Avis/DSR N° 2008-160

Objet : Avis sur les aspects liés à la radioprotection des volets 1 des études d'optimisation intégrées dans le chapitre 12.4 du rapport préliminaire de sûreté de Flamanville 3 (EPR)

Avis sur les aspects liés à la radioprotection des volets 1 des études d'optimisation
intégrées dans le chapitre 12.4 du rapport préliminaire de sûreté de Flamanville 3 (EPR)

Figure 1 : Principe de la démarche d'optimisation EPR

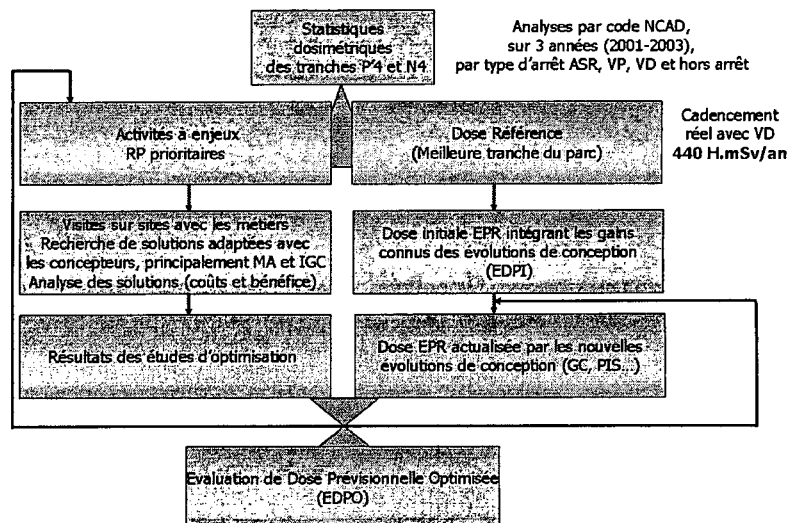
L'IRSN considère comme satisfaisante la démarche globale d'optimisation de l'exploitant.

Figure 2 : Doses individuelles moyennes (mSv) du parc par spécialité (2004-2007)

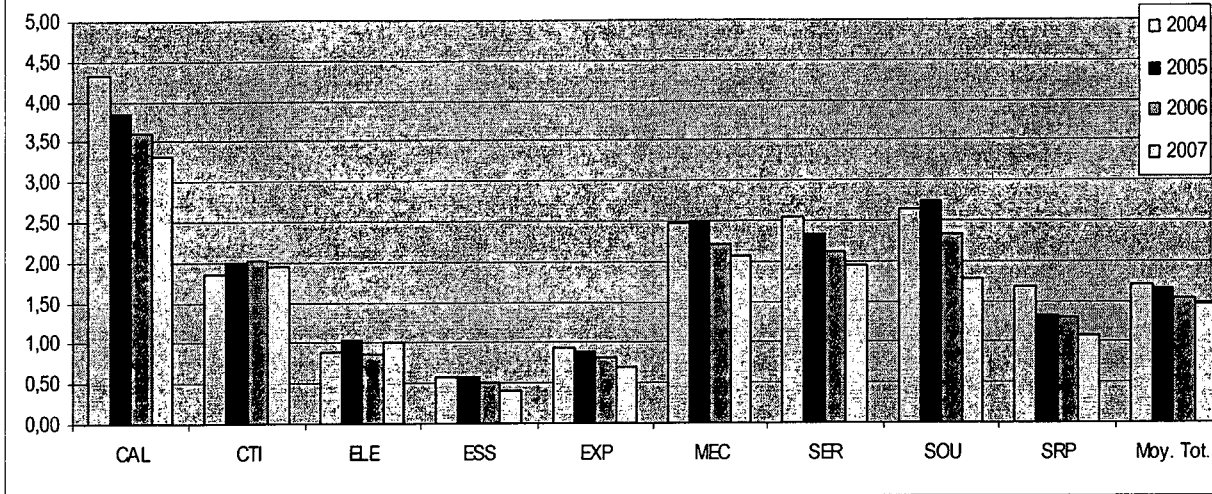
L'IRSN a bien noté la difficulté pour EDF de fixer un objectif de dose individuelle à la conception et considère qu'EDF devra préciser s'il envisage en conséquence de se fixer un objectif de dose annuelle individuelle maximale pour l'exploitation de l'installation.

Tableau 15 : Synthèse dosimétrique des « interventions tranche en fonctionnement et communs de site »

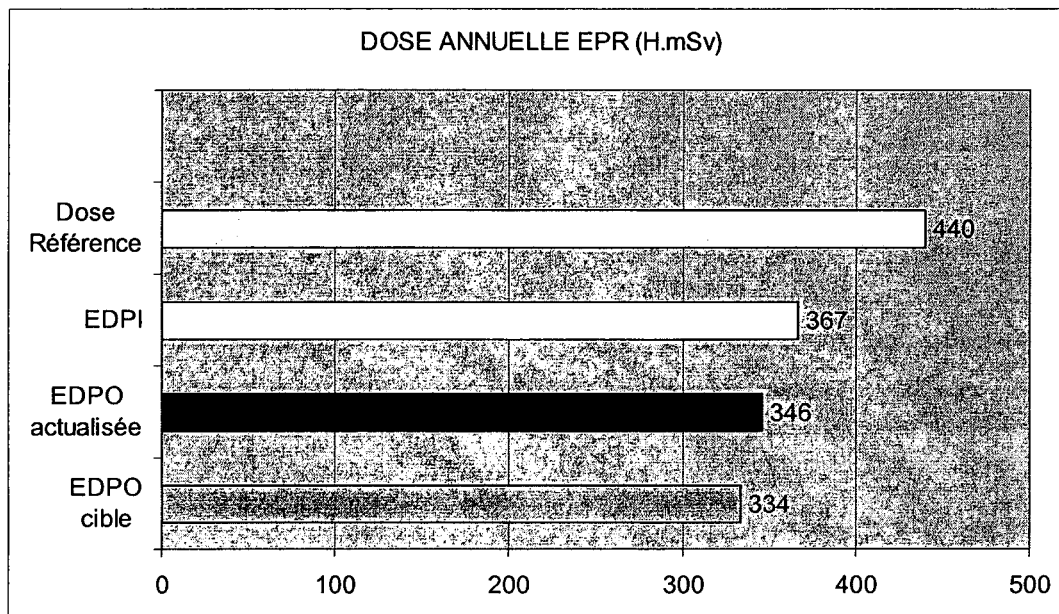
Les « interventions tranche en fonctionnement et communs de site » génèrent une légère augmentation de l'EDPO cible de 0,3% par rapport à la dose de référence. L'IRSN précise que cette augmentation est le résultat du gain dosimétrique de 21% (diminution de la dose prévisionnelle d'environ 18 H.mSv) lors du passage de la dose de référence à l'EDPI, suivi d'une perte de 29% (augmentation de la dose prévisionnelle d'environ 20 H.mSv) lors du passage de l'EDPI à l'EDPO actualisée. Cette augmentation est due à la réalisation d'une partie des activités (essentiellement liées au pont polaire et au PMC) lorsque la tranche est en fonctionnement (celles-ci se déroulaient auparavant tranche à l'arrêt), et à la contribution des neutrons (première estimation à ce stade de l'étude). Les débits de dose dans l'espace annulaire ou au niveau du plancher de service qui sont proches de zéro tranche à l'arrêt peuvent, en effet, augmenter (tout en restant inférieur au DED total de 25 µSv/h et au DED neutron de 2,5 µSv/h) en fonctionnement.

En final, malgré certaines dispositions envisagées permettant de réduire les doses associées à des tâches « d'interventions tranche en marche et communs de site », l'accès au bâtiment du réacteur tranche en fonctionnement conduit à un bilan nul en termes d'optimisation. Par conséquent, l'accès dans le bâtiment du réacteur tranche en fonctionnement peut être considéré comme générant une surexposition des travailleurs. Dans la mesure où cet accès est imposé pour permettre d'atteindre des objectifs de disponibilité de l'EPR [18], l'IRSN considère cette surexposition comme non satisfaisante. En effet, une surexposition des travailleurs liée à un objectif de disponibilité n'est acceptable que si elle est compensée par d'autres mesures permettant globalement de diminuer la dose collective associée aux activités d'interventions tranche en marche et communs de site.

En termes de démarche, l'IRSN estime donc que les activités « d'interventions tranche en marche et communs de site » doivent faire l'objet d'une optimisation supplémentaire afin qu'un gain en doses puisse in fine être dégagé pour celles-ci malgré l'objectif de disponibilité de l'EPR.

Graphique 2 : Comparatif de l'EDPOc EPR avec le bilan dosimétrique du parc (H.Sv)

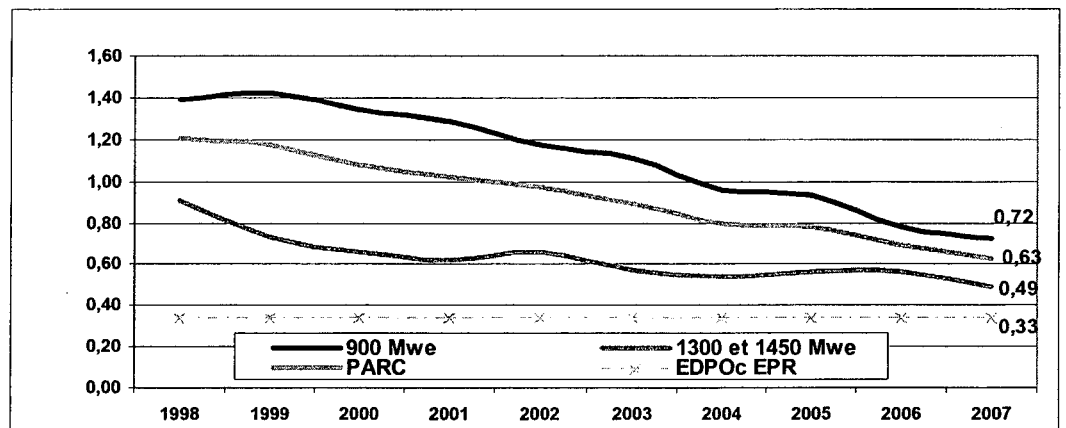
L'objectif de dose EPR reste bien inférieur au dernier bilan dosimétrique des tranches 1300 et 1450 MWe, ce qui est satisfaisant. Toutefois, il convient de rappeler que cet objectif est susceptible d'évoluer puisqu'il intègre des dispositions dont la faisabilité technico-économique reste à évaluer.
